**Avis de la mission régionale d'autorité environnementale
sur le projet de construction d'une centrale solaire thermique
sur la commune de Palau-del-Vidre (Pyrénées-Orientales)**

N°Saisine : 2022-10171

Avis émis le 17 mars 2022

Figure 2 : plan de masse du projet issu de l'étude d'impact

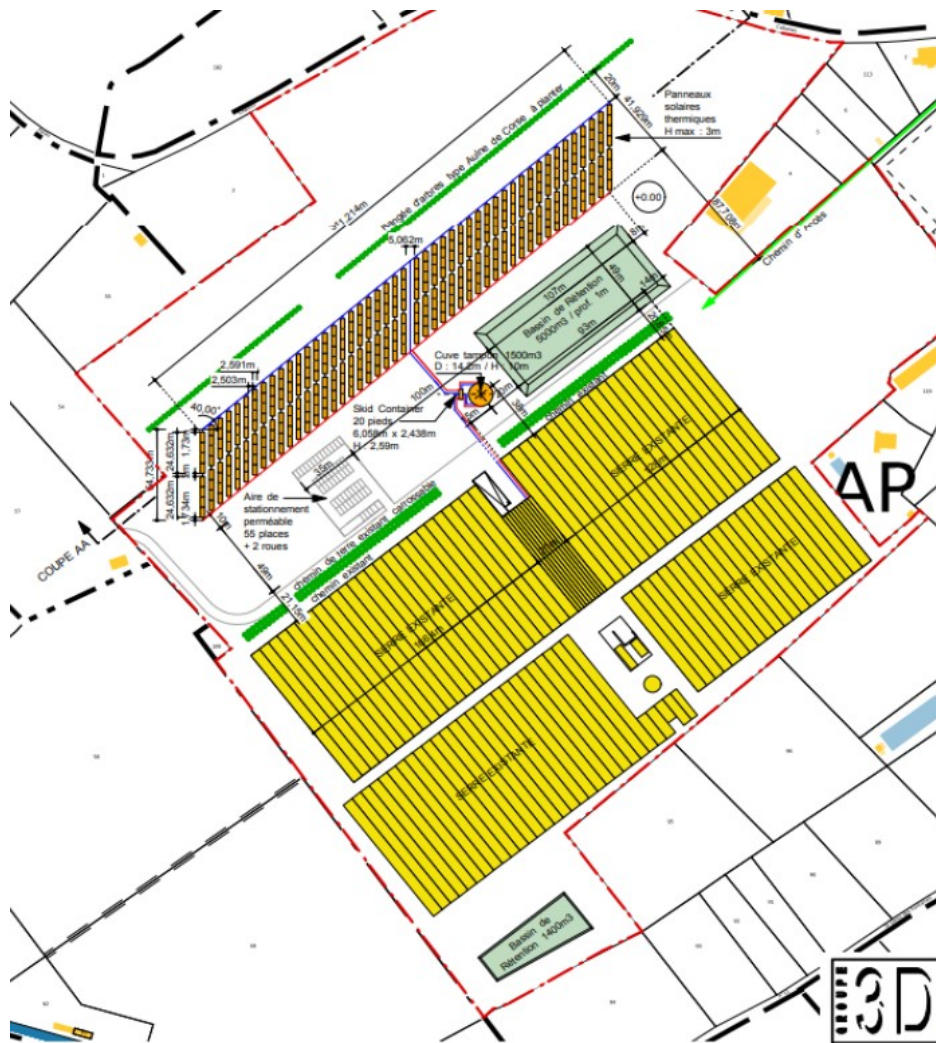
- 376 capteurs solaires thermiques à tracking suivant la course du soleil dont le dispositif d'ancrage au sol n'est pas précisé ;
- la création d'une cuve tampon d'eau chauffée (open buffer solaire) de 1 500 m³ d'un diamètre de 14,2 m et d'une hauteur de 12,4 m en acier galvanisé, qui permet un chauffage en période de non production solaire, mais dont la capacité en termes de durée de substitution n'est pas précisée ;

- la création d'un local technique (skid container) ;
- le déplacement et l'agrandissement du bassin de rétention des eaux pluviales existant de 4 000 m³ à 5 000 m³ (170 m de longueur, 49 m de large et d'une profondeur de 1 m) ;

- l'aménagement d'un parking de 55 places sur une longueur de 97 m et d'une largeur de 49 m dont la destination n'est pas précisée ;
- les aménagements paysagers qui comprennent la plantation d'arbres (Aulne de Corse) dont la longueur n'est pas précisée et implantée en limite nord du projet.

La MRAe recommande de reprendre la description du projet et d'y inclure l'ensemble des éléments le composant, afin de favoriser la compréhension de son ensemble. Des éléments complémentaires sont attendus sur l'articulation avec les installations existantes, le fonctionnement du chauffage solaire, les descriptions des surfaces du parc de panneaux, du parking et du local technique, le fonctionnement du bassin de rétention et le chantier.
